改善箇所説明図

改善の内容

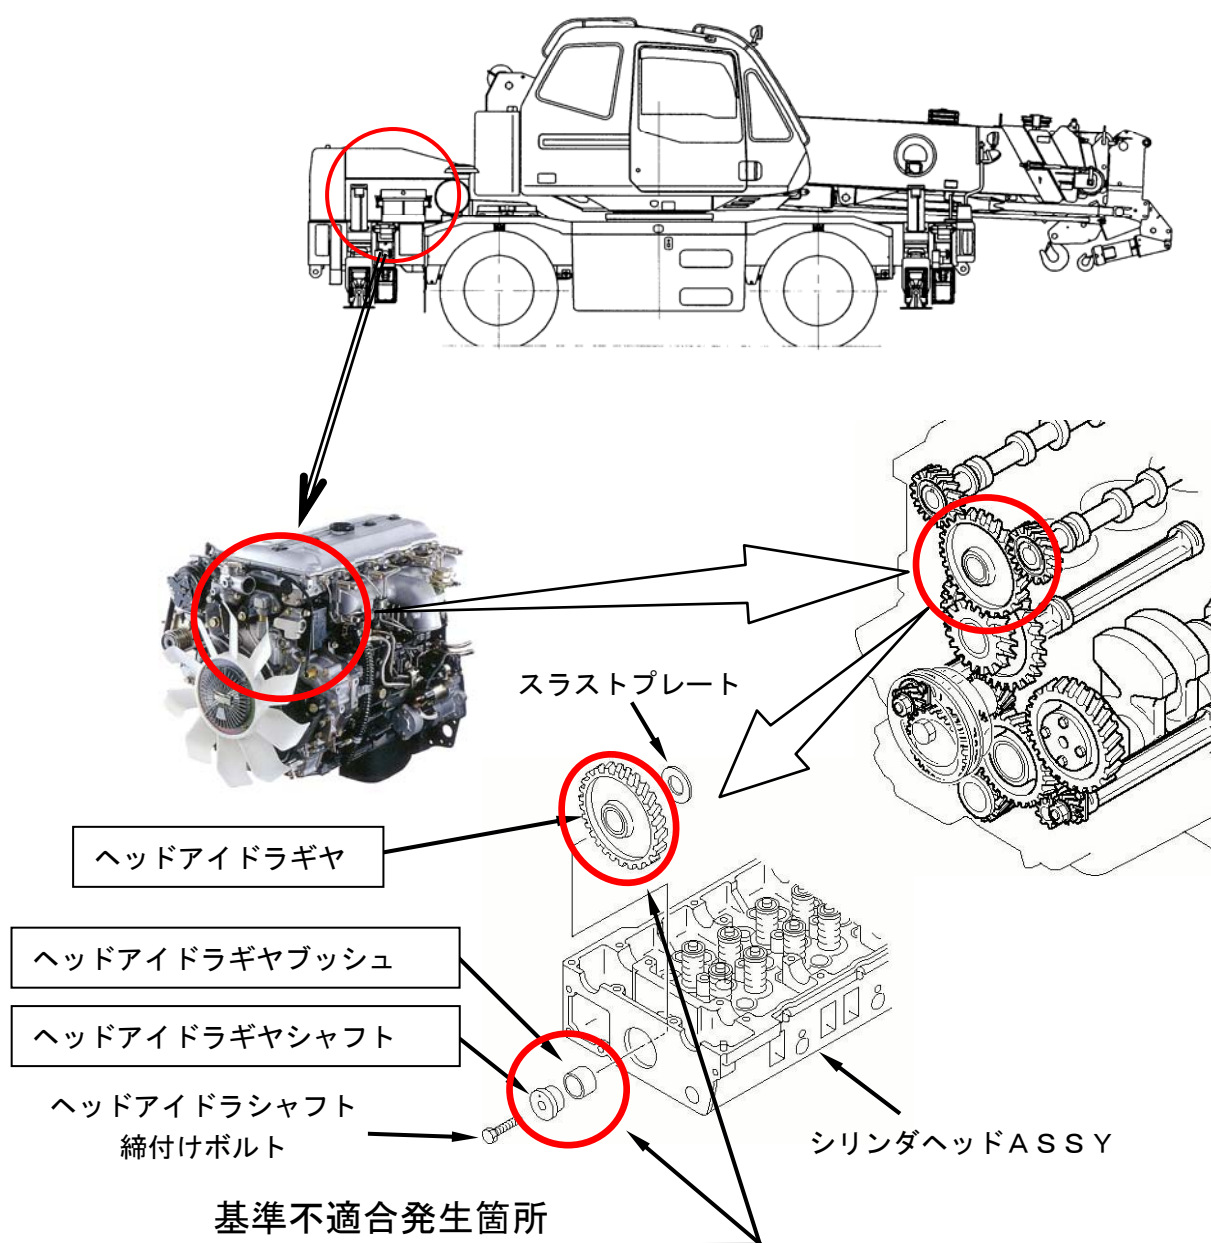
原動機のカムシャフト駆動用ヘッドアイドルギヤのブッシュの加工が不適切なため、当該ギヤの固定シャフトとブッシュの間にガタが生じ、シャフトつば部の付け根に過大な応力が発生するものがある。そのため、そのまま使用を続けると、つば部が破損してギヤが周辺部品と干渉し、異音が発生する、又はエンジンオイルが漏れ、最悪の場合、当該ギヤの噛み合いが外れて、原動機が停止し再始動不能となるおそれがある。

全車両、アイドルギヤのブッシュを点検し、内径が規格を外れているものは当該ギヤ一式とシャフトを良品と交換する。
